ESCLARECIMENTO

Pregão Presencial nº 39/23 P. A. n.º 16961/23

Objeto: Registro de preços para aquisição de tampa de pv e grelhas.

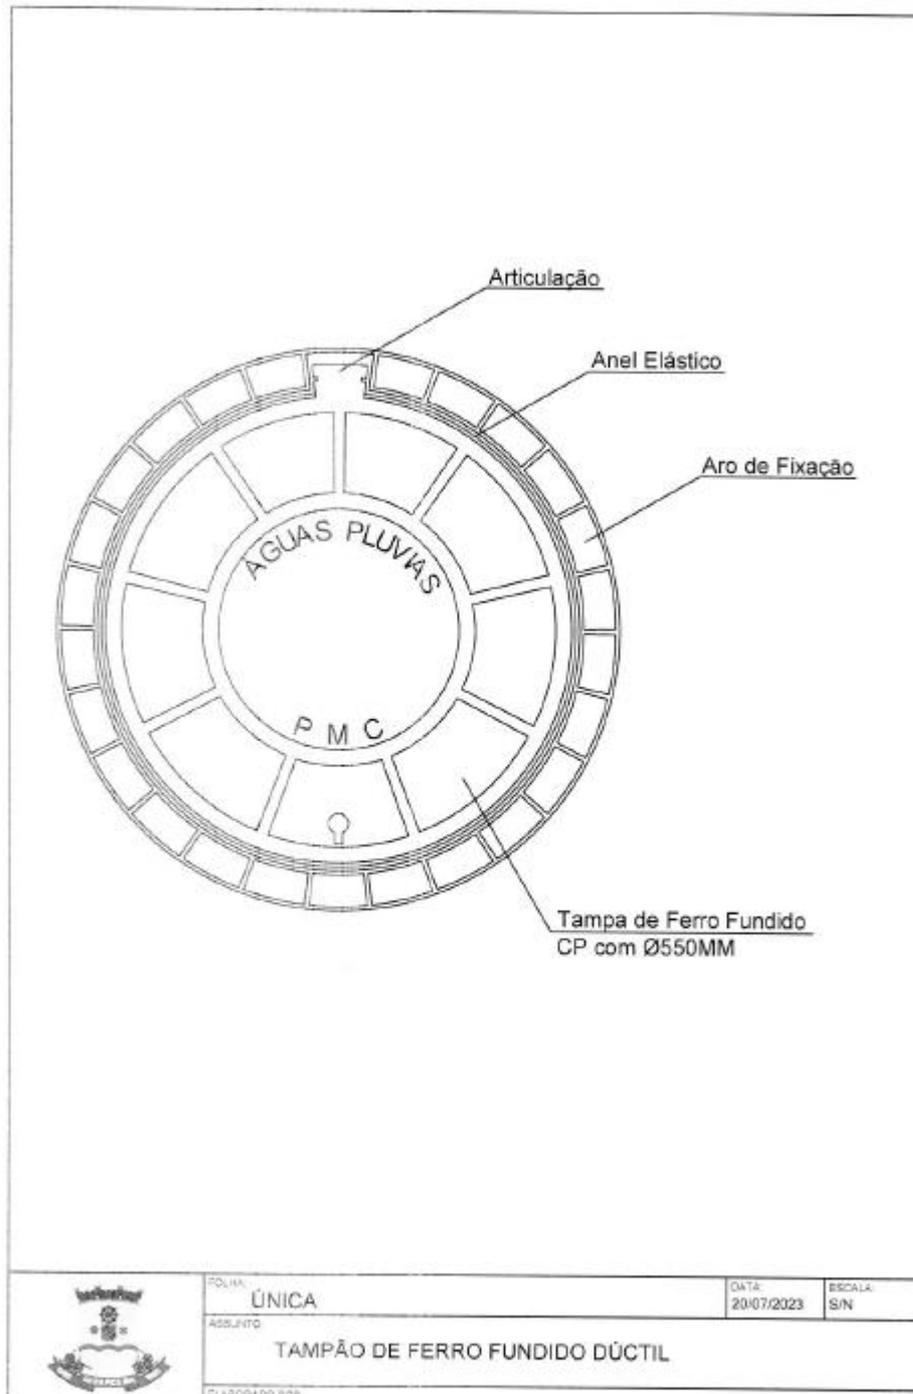
Questionamento 03 As medidas de 550 e 600 mm é da tampa ou da passagem livre? Se for da tampa, qual deve ser a medida da passagem livre?

R: As medidas são referentes a passagem livre (CP – Cotas de Passagem), conforme estabelece a NBR 10160.
